## **Respuestas a Segunda Aclaratoria, Proyecto Residencial La Felicidad - Etapa II**

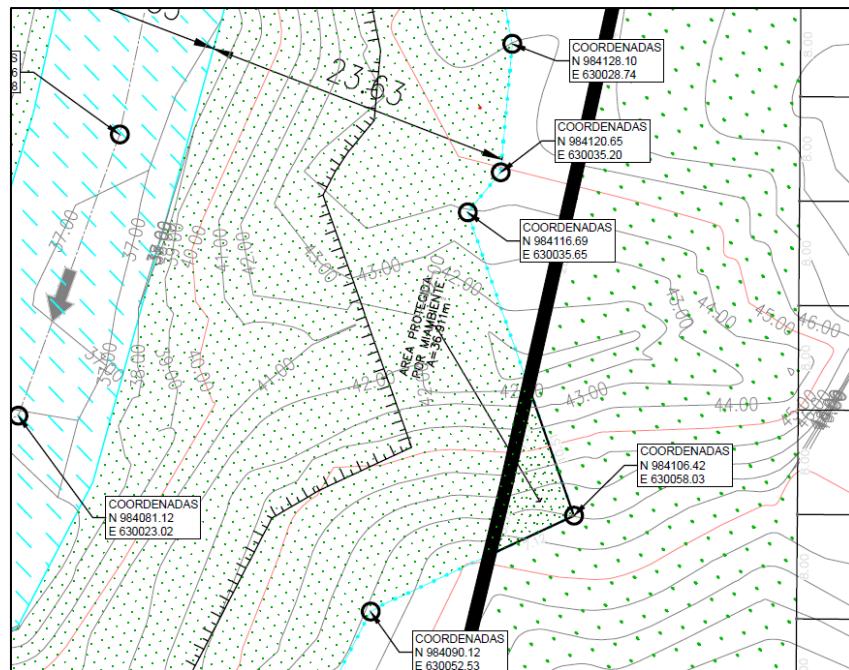
3. En seguimiento a la respuesta de la pregunta 6 (c) de la primera información aclaratoria, las coordenadas proporcionadas para la servidumbre de río Caimito, fueron verificadas por la Dirección de Información Ambiental (DIAM), a través de **MEMORANDO DIAM-01878-2022**, y en el mapa adjunto se observa que la servidumbre de protección del río Caimito traslapa con el polígono a desarrollar; colindante al río Caimito. Por lo que se solicita:

- Ajustar y presentar las coordenadas UTM, con su respectivo Datum de referencia de la servidumbre de protección del río Caimito, el cual no traslape con polígono del proyecto.

- Se presenta a continuación recorte del punto en el que el área de protección del Río Caimito se traslape con el área del polígono de la propiedad, sin embargo, se hace claridad y se estipula en el anexo # 13 de la respuesta aclaratoria # 1, que esta área es de 36.91 m<sup>2</sup> y que es un área protegida por MI AMBIENTE; este traslape es el resultado de dos documentos que no pueden ser alterados; por una parte, el polígono de la propiedad inscrita en registro público y por otro lado el estudio hidrológico del Río Caimito. Se tiene estipulado en el diseño del proyecto que esta área no tendrá ningún tipo construcción.
